Instalación de Equipos Adicionales en Unidades Mercedes Benz (BM 368.154. 368.150; 368.052; 368.054; 685.282; 685.284; 685.290; 685.295, 384.311; 384.333; 384.335)

Anexo 1. Instalación de equipos adicionales XBC, MBCO con tecnología BlueTec 5.

Instalación de equipos adicionales
XBC, MBCO y MBO tecnología BlueTec 5

Instalación de equipos adicionales 1

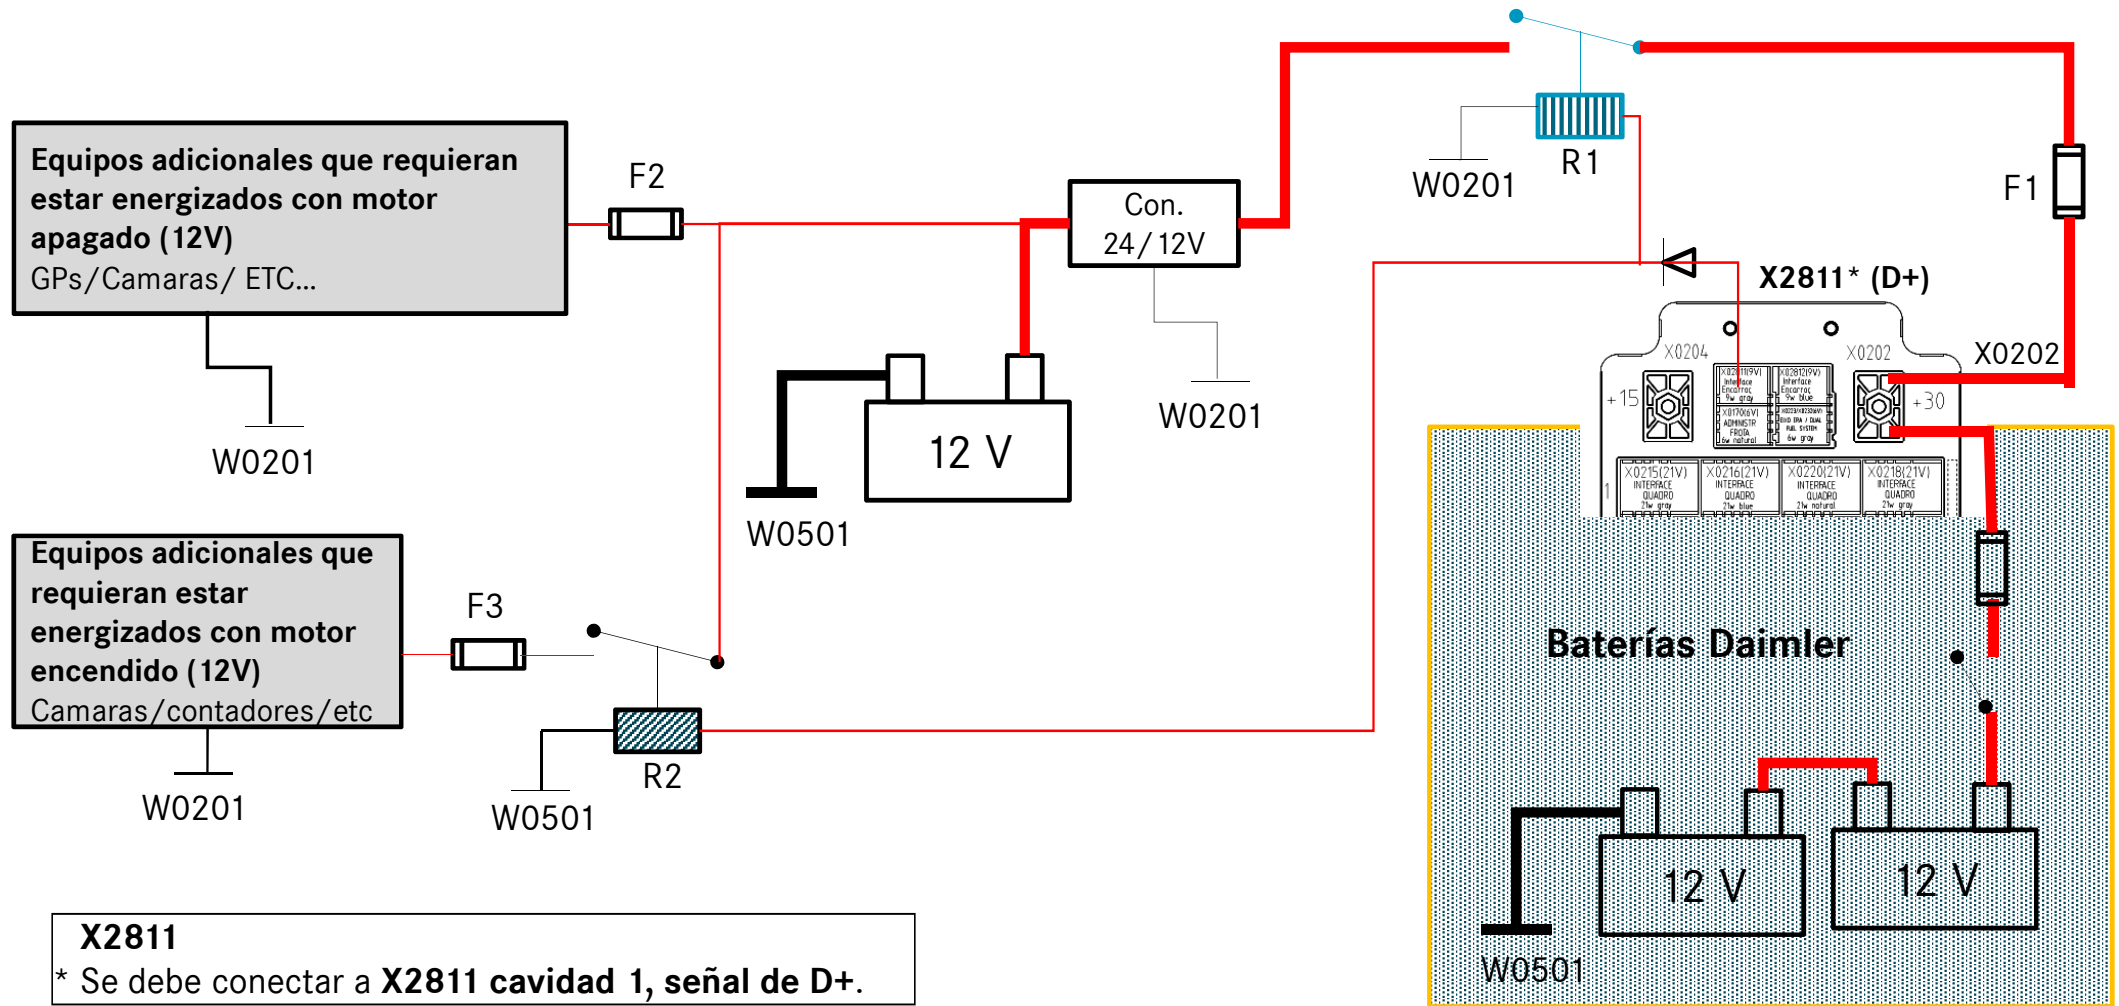
1.- El consumo permitido de todos los equipos adicionales instalados en **modo “activo”, no debe ser mayor a 10A.**

2.- Para equipos con un consumo en **modo “Stand By” menor o igual a 100m A**, se puede realizar la instalación sin necesidad de baterías adicionales. Instalar de acuerdo a diagrama “Instalación de equipos adicionales 1”

Instalación de equipos adicionales 2

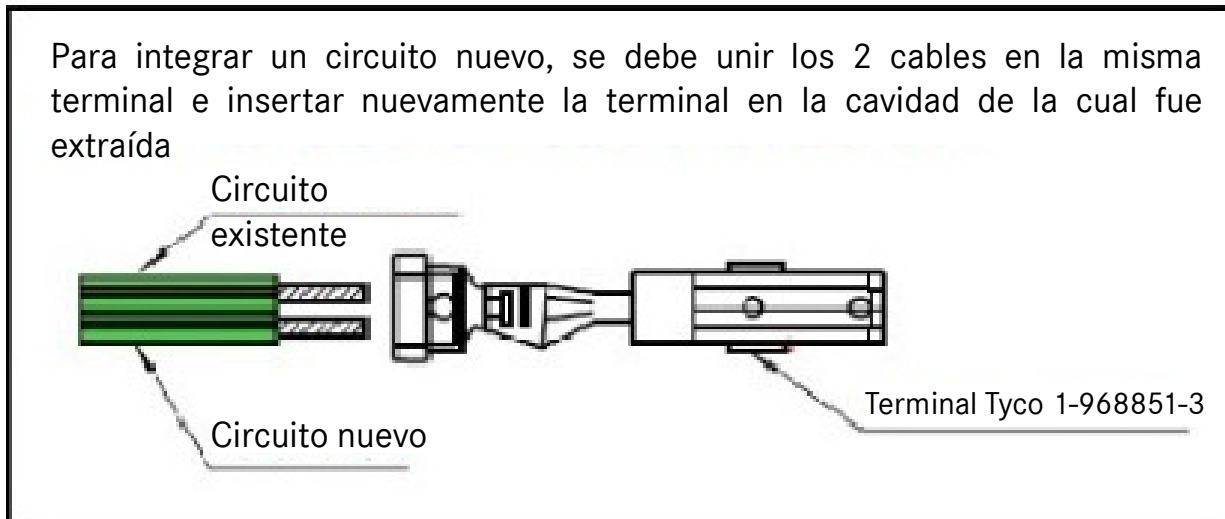
3.- Para equipos con un consumo en **modo “Stand By” mayor a 100mA**, se debe colocar batería (s) adicional (es) para poder instalarlos. Instalar de acuerdo a diagrama “Instalación de equipos adicionales 2”
